Werktekening SPOC verzwaren Damlaan 2-20 2332 XG LEIDEN

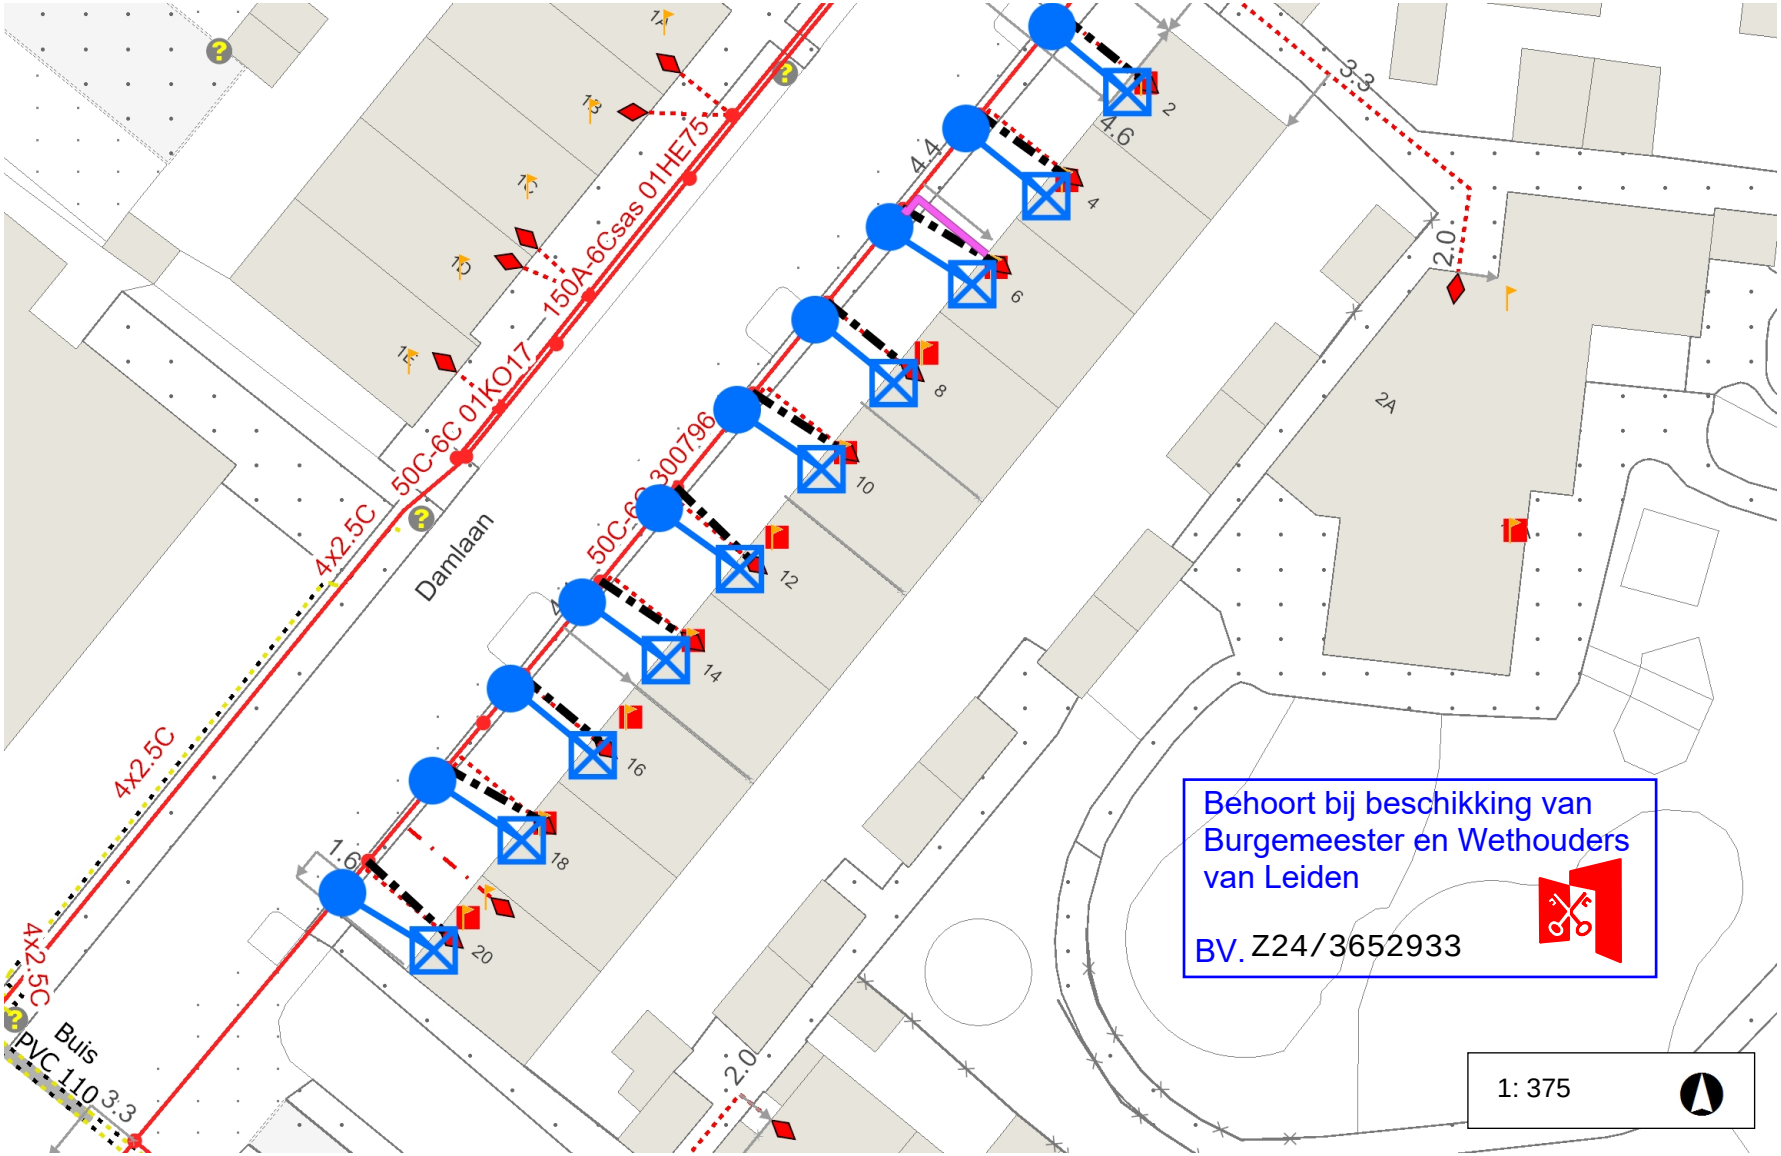
Vervangen aansl LB AC1, monteren aftakmof 4x50cu-4x10cu (oude aansluiting op eindmof volgens instructie) en met kabel 4x10cu+as10 naar huisaansluitkast met automaat. Invoeren onder de fundatie balk door met lus in kruipruimte. 3x25automatenkast plaatsen i.v.m. grootschalige verzwaring.De kWh meter verwisselen van 1 fase naar 3 fase.
